DATE 23/11/2023
 DE Anthony Champoussel
 SUJET SlimLine 38 – Evolution du DTA

Référence : DTA 6/20-2413_V2
 Date de fin de validité : 30 septembre 2028

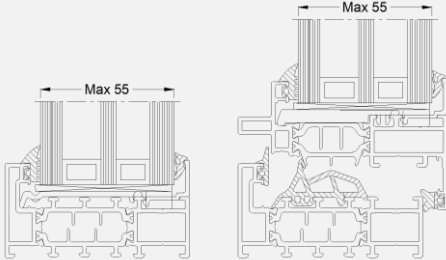
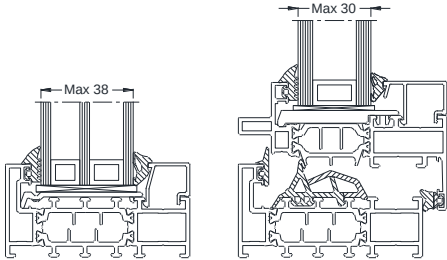
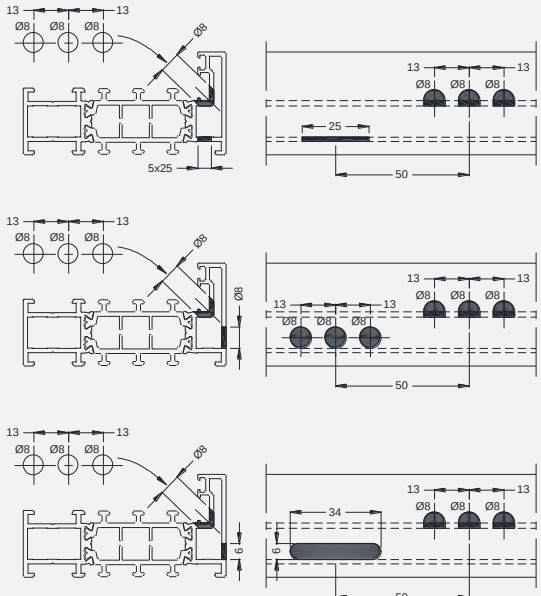
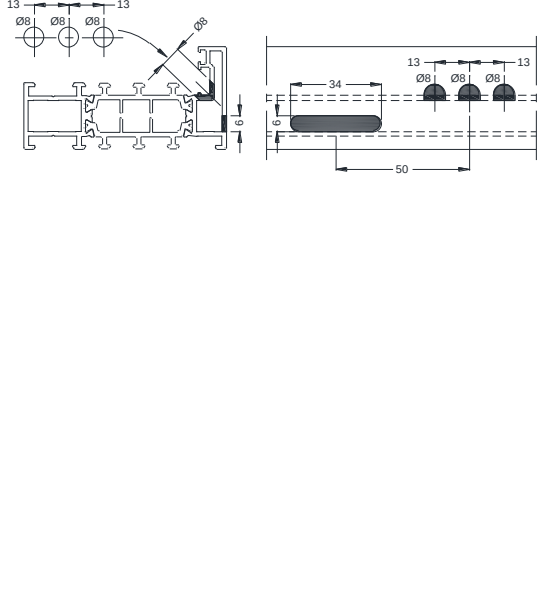
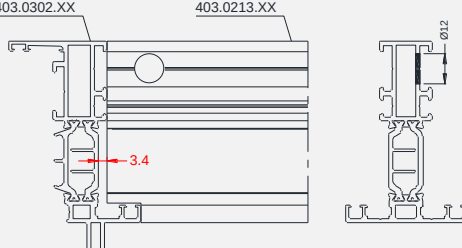
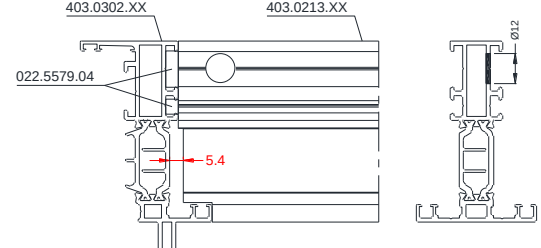
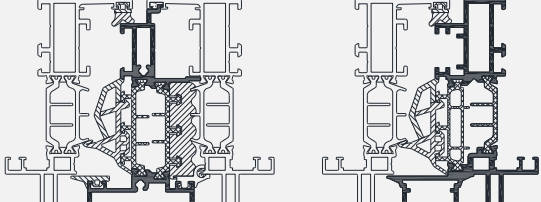
DTA 6/20-2413_V1	DTA 6/20-2413_V2
Accessoires - Cavaliers	
 068.8911.00 068.8912.00	 168.8911.00 168.8912.00 Remplacement des références 068.8911.00 et 068.8912.00 par les références 168.8911.00 et 168.8912.00
Battement central des fenêtres à 2 vantaux	
 403.1015.XX + 403.1608.XX + 180.9630.07 (découpé)	 403.1015.XX + 403.1609.C35 + 180.9630.07 Ajout du profilé d'étanchéité 403.1609.C35 et modification du battement pour faire valoir une des solutions décrites dans le catalogue

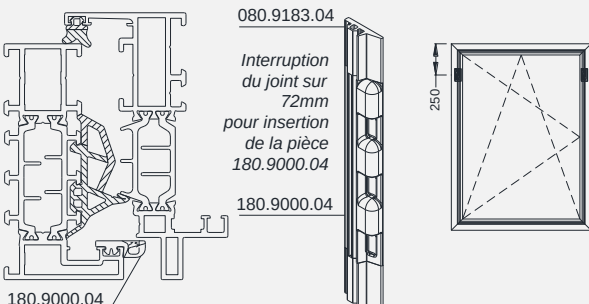
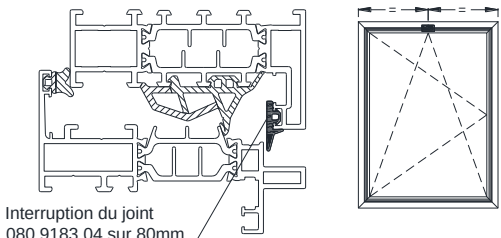
Battement central	
 Battement rapporté 403.1015.XX + 403.1609.C35 Battement réduit 403.0305.XX	 Battement rapportée 403.1015.XX + 403.1609.C35

Catalogue (Edition 01/2023)	DTA 6/20-2413_V2
Equilibrage de pression	
 080.9183.04 Interruption du joint sur 72mm pour insertion de la pièce 180.9000.04 180.9000.04 Interruption du joint 080.9183.04 et insertion de la pièce 180.9000.04	 Interruption du joint 080.9183.04 sur 80mm Interruption du joint 080.9183.04
Mise en œuvre	
	Bavette 017.5039.PA compatible avec les gorges à tôle et les tapées 013.54**.PA  Mastic 017.5039.PA Goupille élastique Ø3 x 5mm / Tous les 300mm
